改善箇所説明図

不具合の内容

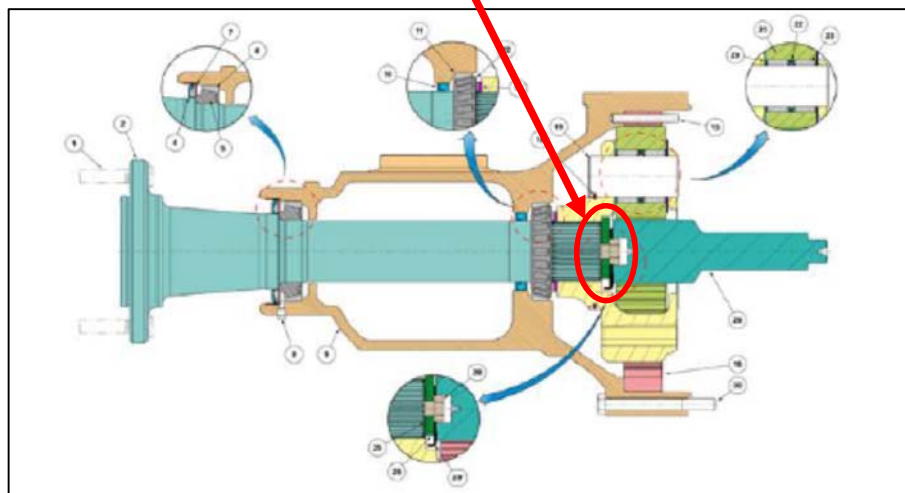
農耕トラクタのリヤ・アクスル(走行装置の後車軸)において、深さの異なるパイロット穴で製造された(ねじ部の寸法が短い)ものがあり、作動に不具合が出る可能性がある。最悪の場合、シャフトからファイナルドライブユニットが外れて、走行不能になるおそれがある。

全車両、リアアクスルを分解して点検し、不具合品が使用されている場合には、リアアクスルシャフト一式を良品と交換する。
